## 改善箇所説明図

可変バルブタイミングユニット

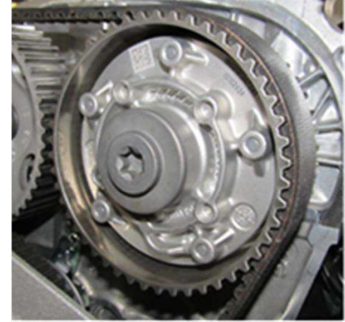
## 不具合発生箇所

可変バルブタイミングユニットにおいて、構成部品のスプロケット表面の加工が不適切なため、取付ボルトが緩むものがある。そのため、当該ユニットが適切に作動せず、エンジン警告灯が点灯しエンジン不調となり、最悪の場合、走行中に当該ユニットが破損して、エンストして再始動不能となるおそれがある。

全車両、可変バルブタイミングユニットを対策品と交換する。
